Mission régionale d'autorité environnementale
Provence-Alpes-Côte d'Azur

**Avis de la Mission Régionale
d'Autorité environnementale
de Provence-Alpes-Côte d'Azur
sur la création de nouveaux casiers de stockage de
boues de hauts-fourneaux à Fos-sur-mer (13)**

n° MRAe : 2019-2450

Figure 2 : Prévisions et organisation des flux de déchets dangereux en 2015 selon le diagnostic du SradDET

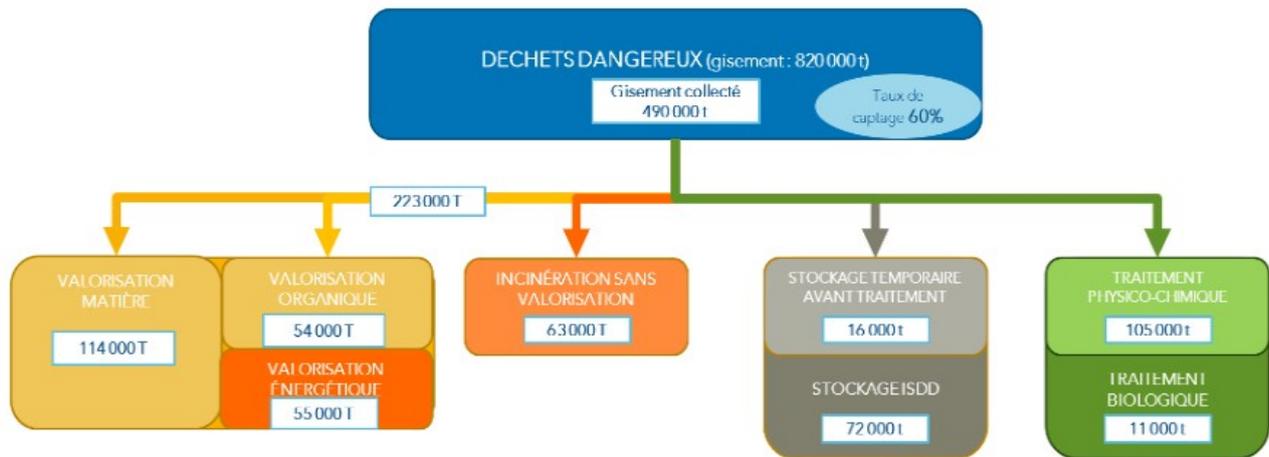
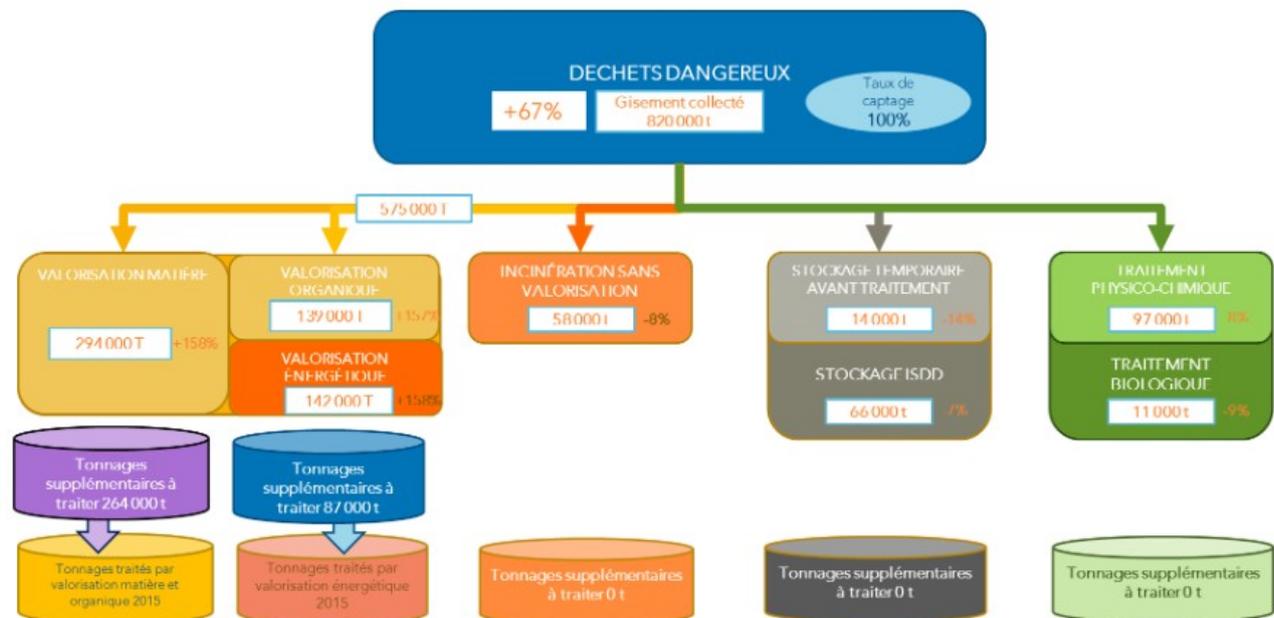
Le dossier n'évoque pas la situation du site aux regards des objectifs du PRPGD, et notamment ne démontre pas comment le maître d'ouvrage prend en compte l'objectif de réduction de 7 % du stockage de déchets dangereux en installation de stockage de déchets dangereux (ISDD) en 2031, par rapport à la situation en 2015.

Recommandation 1 : Préciser d'une part la situation du site au regard des objectifs du PRPGD vis-à-vis des filières de traitement de déchets, et d'autre part comment l'évolution du stockage des déchets dangereux participe à ces objectifs.
